Service Bulletin SB20000003 –
Ceiling panel- loose screw issue
Pannello ceiling – problema viti allentate

Defect claimed: loose screw on panel, Ceiling models /

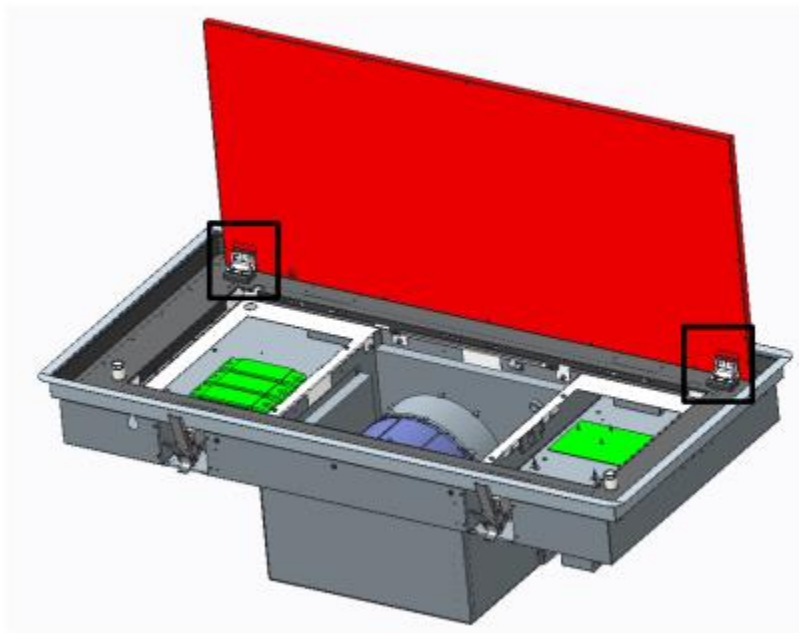
Solution: screw of the panel replacement with nr 4 code VIT0167843 /

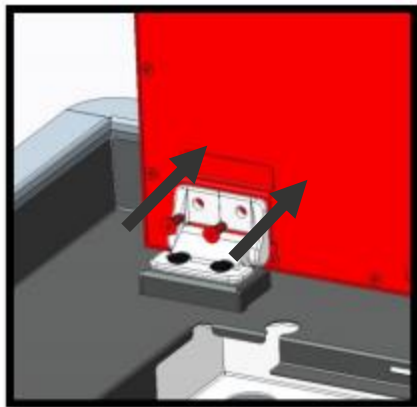
Service operation: remove old screws /
Operazioni service: rimuovere le vecchie viti

Attention: replace the screws one-by-one
Attenzione: sostituire le viti una alla volta
